リコールのお知らせ

(クイックリリースの無償交換対応)

図1.
180°以上開いた状態の
クイックリリースレバー

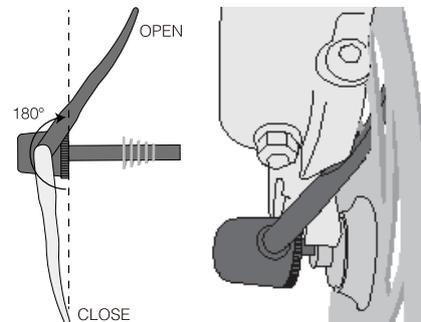
この度、一部の弊社バイクにおきまして、リコールを発表いたします。対象は「ディスクブレーキ」と「レバーが180°以上開く恐れのあるフロントのクイックリリース」が搭載されているモデルです。(図1)

フロントディスクブレーキを搭載したバイクのクイックリリースを、不適切に調整したまま乗車されると、クイックリリースのレバーが開放し、レバーがディスクブレーキに接触する可能性があります。(図2) 走行中に接触した場合、フロントホイールが停止や脱輪してしまい、ライダーはコントロールを失い転倒する恐れがあります。お客様の安全を確実にするため、弊社は対象バイクのフロントクイックリリースを無償で交換いたします。下記にて詳細をご確認ください。

「ディスクブレーキ」と「レバーが180°以上開く恐れのあるクイックリリース」の組み合わせをもつトレックバイク、および一部のクライン、ゲイリー・フィッシャーバイクが対象となります。クイックリリースレバーが180°以上開くかどうかの確認は、上記の図1をご参照ください。また、以前にワッシャー付きの専用設計クイックリリースに交換された物も、今回のリコールでは新たに交換対象となりますのでご注意ください。

リコール対象となるバイクをお持ちのお客様へは、全国のトレック正規販売店を通じ、新たな形状のクイックリリースに無償で交換対応いたします。また、ポントレガー製品をご購入いただける2,000円分のクーポン券を店頭にてお渡しいたします。(※クーポンは現金への換金はできません)
